**Burmistrz Miasta
KŁODZKA**

WI.III.7021.141.2021.PCH

Niniejszym pozytywnie opiniuję lokalizację zjazdu z działki nr 23/5, AM-29 obręb Leszczyna będącej własnością Gminy Miejskiej Kłodzko na działkę nr 1/10, AM-33, obręb Leszczyna poprzez dz. nr 1/6 AM – 33 obręb Leszczyna zgodnie z następującymi warunkami:

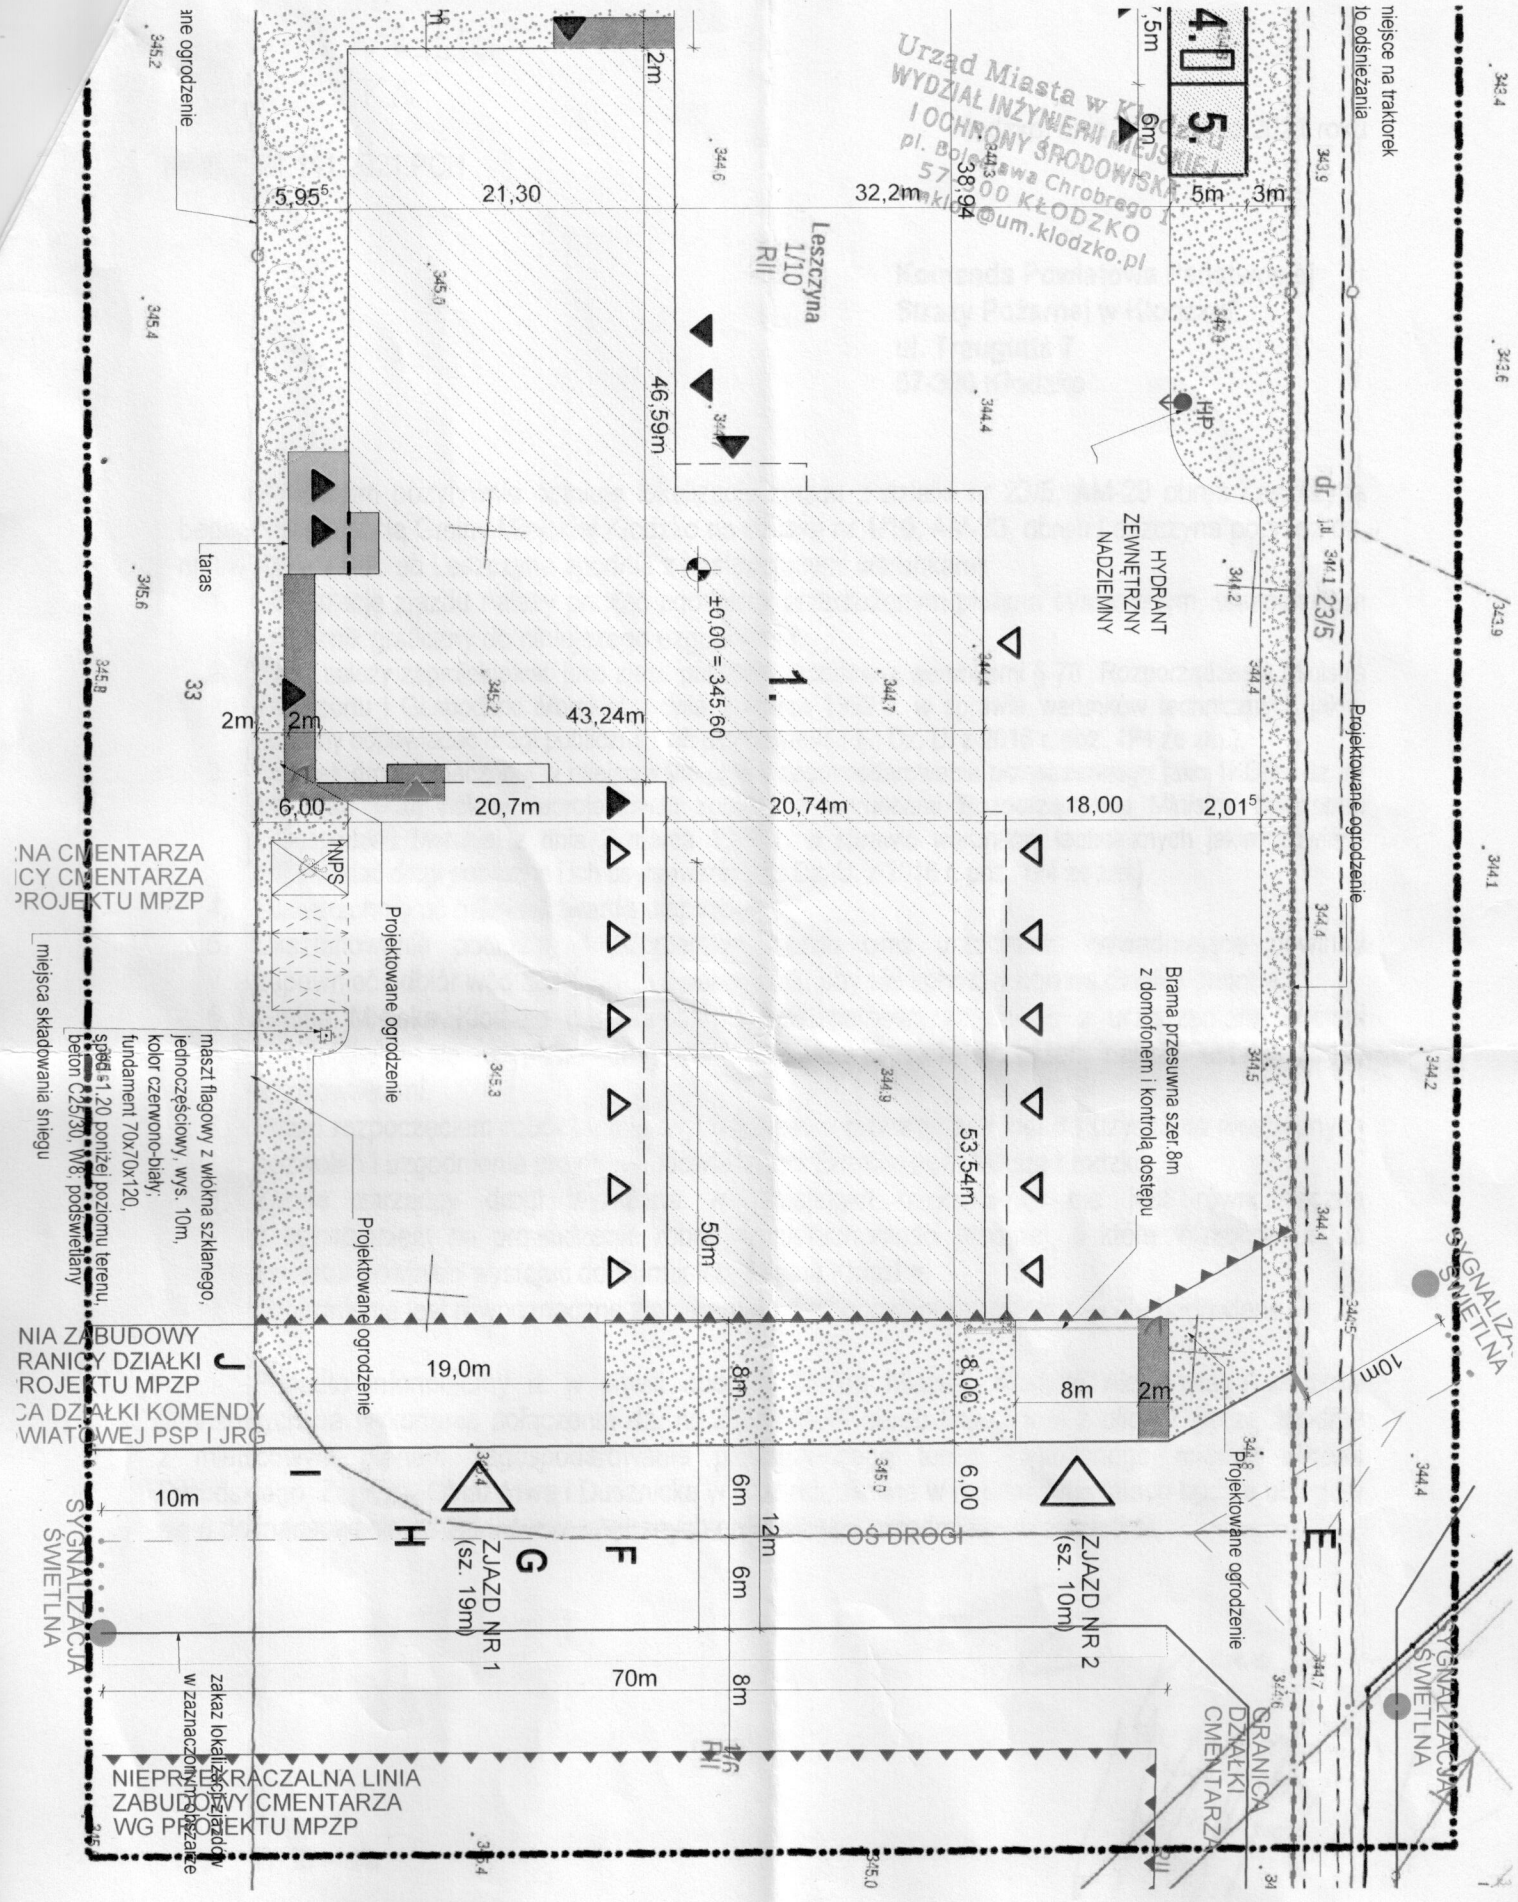
1. Lokalizację zjazdu należy przyjąć zgodnie z przedłożonym planem sytuacyjnym, stanowiącym załącznik graficzny do niniejszego uzgodnienia.
2. Zjazd należy zaprojektować jako zjazd publiczny, zgodnie z warunkami § 78 Rozporządzenia Ministra Transportu i Gospodarki Morskiej z dnia 2 marca 1999 r. w sprawie warunków technicznych jakim powinny odpowiadać drogi publiczne i ich usytuowanie (tj.: Dz. U. z 2016 r. poz. 124 ze zm.).

3. Odcinek drogi oznaczonej w miejscowym planie zagospodarowania przestrzennego jako 1KDD (dz. nr 1/6 oraz 1/10) należy zaprojektować zgodnie z warunkami Rozporządzenia Ministra Transportu i Gospodarki Morskiej z dnia 2 marca 1999 r. w sprawie warunków technicznych jakim powinny odpowiadać drogi publiczne i ich usytuowanie (tj.: Dz. U. z 2016 r. poz. 124 ze zm.).

4. Nawierzchnię co najmniej twardą ulepszoną.
5. Ukształtowanie podłużne i poprzeczne zjazdu oraz urządzenie odwadniające powinny zapewniać odbiór wód opadowych z posesji tak, aby nie spływały one na działkę gminną.
